DEPARTAMENT DE TERRITORI I SOSTENIBILITAT
Serveis Territorials a Girona
Oficina Territorial d'Acció i Avaluació Ambiental de Girona

Assumpte: Consulta prèvia sobre la viabilitat de l'emplaçament del projecte de parc eòlic Zeus (30 MW) als termes municipals de Capmany i Sant Climent Ses Cebes (Alt Empordà).

Imatge 2: Extracte de la pàgina 5 del document "Avantprojecte PE Cronos".

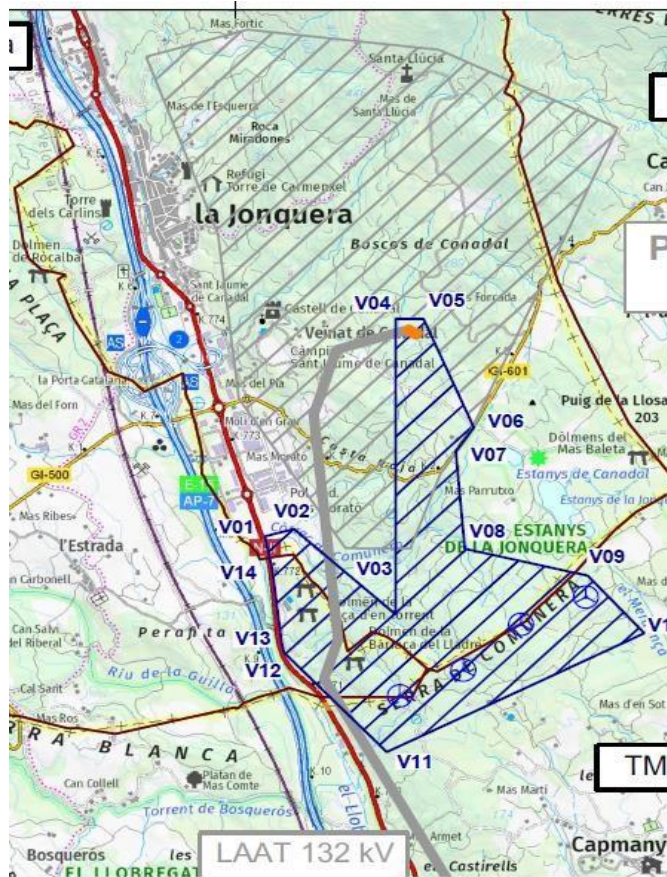
- 2- És del tot sospitós que el propi projecte de Galatea ja preveïés la construcció de la SET Galatea-Cronos molt abans inclús que el projecte Cronos estigués en tramitació. Malgrat reconèixer que tot el projecte era un clúster (i per tant una certa interdependència) és sospitós que el parc eòlic Galatea preveïés la construcció d'una subestació transformadora que no donava connexió a cap parc existent (Imatge 2). De fet a l'Imatge 3 es veu clarament la relació entre els dos projectes atès que Cronos va a buscar la connexió a l'àmbit del de Galatea, arribant-se a projectar per sobre del àmbit d'aquest últim parc. Això ens duu a preguntar-nos com es connectarien Cronos i Zeus a la SET de Figueres si Galatea no hagués tirat endavant. La resposta és fàcil, s'hagués reformulat el projecte per incloure la línia d'evacuació de Galatea dins del projecte Cronos i/o Zeus, continuant llavors amb aquesta interrelació.

La interconnexió del PE Cronos es farà a través de la subestació elèctrica de transformació Galatea, que forma part de l'expedient del PE Galatea, i des d'allà a través de la línia de 132 kV prevista per al parc eòlic de Galatea.

Imatge 3: S'aprecia com l'àmbit de Cronos es superposa al de Galatea per anar a buscar la SET projectada a l'altre projecte.

Imatge 4. Esquerra alternatives del PE Zeus, dreta alternatives del PE Terrades. En el cas de la imatge de l'esquerra les alternatives refregides del PE Terrades es canvien de color i passen a ser blaves i vermelles respectivament.

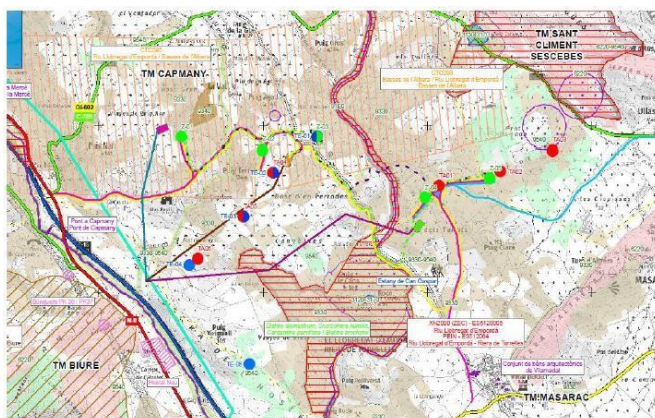
- f) El projecte Zeus és un refregit del de Terrades, fet que es veu molt clarament en el document "Anàlisi d'alternatives de l'avantprojecte del parc eòlic Zeus", on les alternatives 1 i 2 són les mateixes que apareixien al l'anàlisi d'alternatives del PE Terrades (Imatge 4). Per tant es manté la intenció fragmentadora inicial.

L'anàlisi d'alternatives d'aquest projecte és nefasta. Com hem esmentat a la primera al·legació, l'estudi que es fa pel PE Zeus és un refregit del que es proposava al PE Terrades (Imatge 4), suposant que l'anàlisi real es basi en intentar trobar el forat ambiental generat a partir de la resolució de la PER. La configuració proposada no busca res més que mantenir el projecte original però adaptant-lo a les prescripcions que marcava la resolució negativa del PER Terrades. Per tant, es pot determinar que les alternatives proposades ja compten amb que no es podran fer i per tant no estan avaluant correctament alternatives reals que puguin competir amb el projecte desitjat per l'empresa. A aquest entendre, el document d'anàlisi d'alternatives és invàlid i per tant s'hauria de reformular de tal manera que, per un costat es proposin alternatives que a priori podrien ser igual de viables, i per un altre costat, que les que es plantegin vagin més enllà de posar un molí més o un menys i configuracions que són realment, si fa no fa, la mateixa.

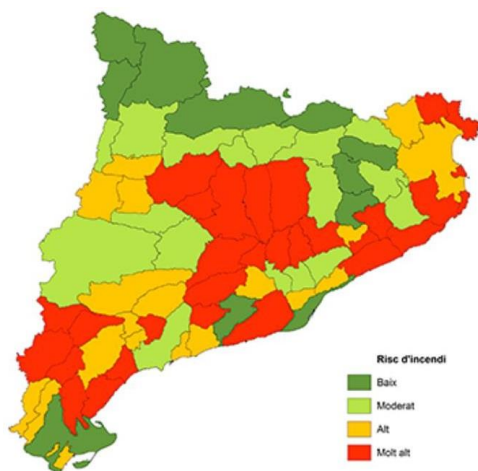
S'hi ha de sumar a tot això el fet que el projecte es situa molt proper al EIN riu Llobregat d'Empordà – Riera de Torrelles (codi RLE) (a uns 250m els aerogeneradors Z-03 i Z-04 més proper). Aquesta zona és utilitzada per diverses espècies d'aus per reposar i alimentar-se. La proposta d'ubicació dels aerogeneradors en forma de barrera entre aquest espai i l'eix de migració N-S, tot i trobar-se fora de l'àrea protegida, pot tenir un impacte significatiu sobre aquest. Ja sigui per col·lisions amb els molins com per la creació d'una àrea morta al voltant dels molins l'impacte pot fer que les espècies d'ocells presents abandonin l'àrea protegida i per tant suposi una afectació directe sobre la biodiversitat de la zona. Cal recordar també que, com queda recollit a la documentació aportada, hi ha una alta biodiversitat de quiròpters a la zona i que aquest grup animal és, juntament amb les aus, uns dels més afectats per la presència de molins. Algunes d'aquestes espècies presents són migradores, pel que, a part de l'afectació sobre la població resident també podria haver-hi una afectació sobre els individus durant la seva migració. En aquest sentit el parc es situa proper a 2 Àrees d'interès faunístic, entre les quals s'ha de destacar **la 843 d'interès per la presència del ratpenat de dits llargs cavernícola (*Miniopterus schreibersii*) i el ratpenat de ferradura gros (*Rhinolophus ferrumequinum*).**

Imatge 7: Extensió de l'incendi de 1986, afectant clarament tot al zona de la Serra Comunera i l'actual ubicació del projecte Galatea.

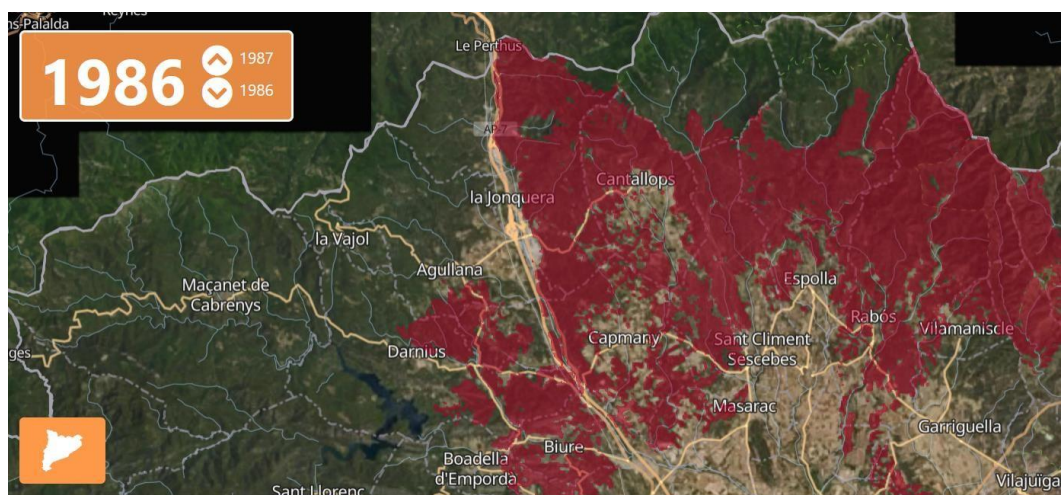
En les Imatges 7 i 8 es pot veure l'extensió dels incendis que han afectat la zona i la dinàmica de la seva extensió pel territori. Com es pot veure la ubicació proposada està al 100% afectada pels dos grans incendis i a més la seva distribució sol ser des de la Serra de l'Albera cap al sud, resseguint l'eix N-S i la direcció de la Tramuntana.

Imatge 8: Extensió de l'incendi de 2012, afectant clarament tot al zona de la Serra Comunera i l'actual ubicació del projecte Galatea. Es veu un clar avançament en l'eix N-S i arribant també a la proposta d'ubicació del projecte Zeus.

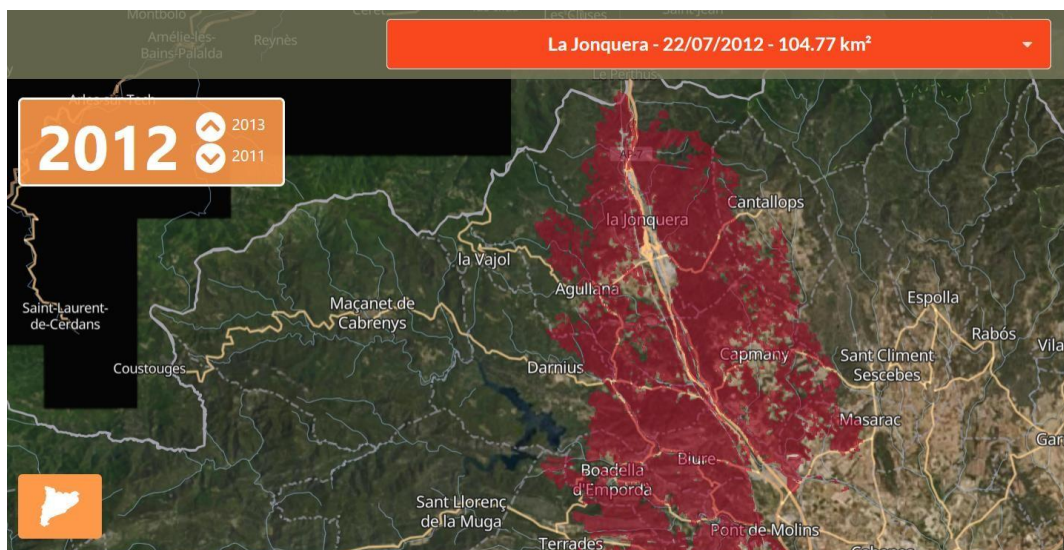
Per tant no només el projecte Zeus es podria veure afectat per un futur incendi de gran dimensió, sinó que tant Galatea com Cronos també ho podrien fer. S'ha d'esmentar que quan els incendis agafen dimensions molt grans el mitjà més efectiu per extingir-los és l'ús de mitjans aeris. S'ha de valorar com la presència de 19 molins de 200m d'alçada a una zona amb alt risc d'incendis i una certa recurrència a patir grans incendis forestals pot entorpir o posar en perill les maniobres d'extinció pels mitjans aeris o inclús com pot ajudar a la propagació/inici del foc per mitjà de l'incendi del propi aerogenerador o les línies elèctriques vinculades.

Imatge 9. Polígon del PE Zeus (polígon rosa) sobre la zona d'exclusió recomanada pel Catàleg de Paisatges de 900m (polígons vermells).

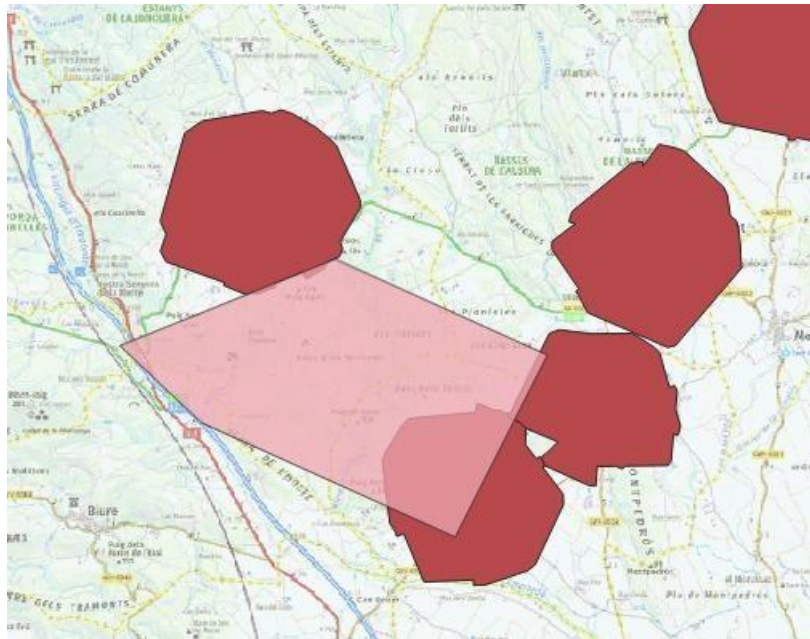
“Evitar la instal·lació de parcs eòlics a menys de 900m dels nuclis amb fesomia singular que formen part del patró d’assentament dels Aspres (Campmany, Sant Climent Sescebes, Espolla, Cantallops, Rabós, Masarac, Vilarnadal i Vilamaniscle)”.

Respecte aquest punt, el projecte l’estaria incomplint al situar-se dins d’aquests 900m de protecció dels pobles de Capmany, Sant Climent Sescebes i Masarac (Imatge 9).
